# どちら側を正面に向けても積み重ね出来るようになりました。

## **ご注意** 新型、旧型の互換性について

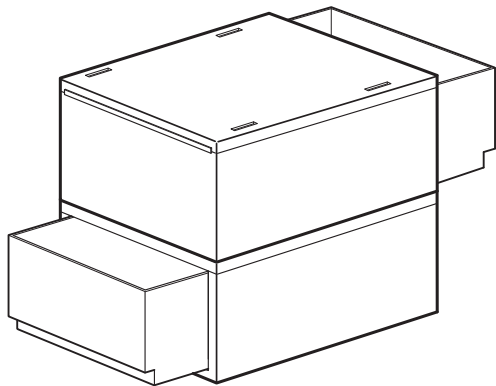
- 組み合わせ、積み方により、積み重ね出来ない場合があります。
- 右の表を御確認ください。

<p>上：旧型    </p> <p>下：新型</p> <p>積み重ね出来るが、積み重ねた部分に、約1mmの隙間が出来る。</p>	<p>上：新型    </p> <p>下：旧型</p> <p>前後に約2cmずれて、動いてしまう。</p> 
<p>上：新型    </p> <p>下：旧型</p> <p>前後に約2cmずれて、動いてしまう。</p> 	<p>上：旧型   上：旧型</p> <p>下：旧型   下：新型</p> <p></p> <p>約2cmずれてしまい積み重ねが出来ない。</p>
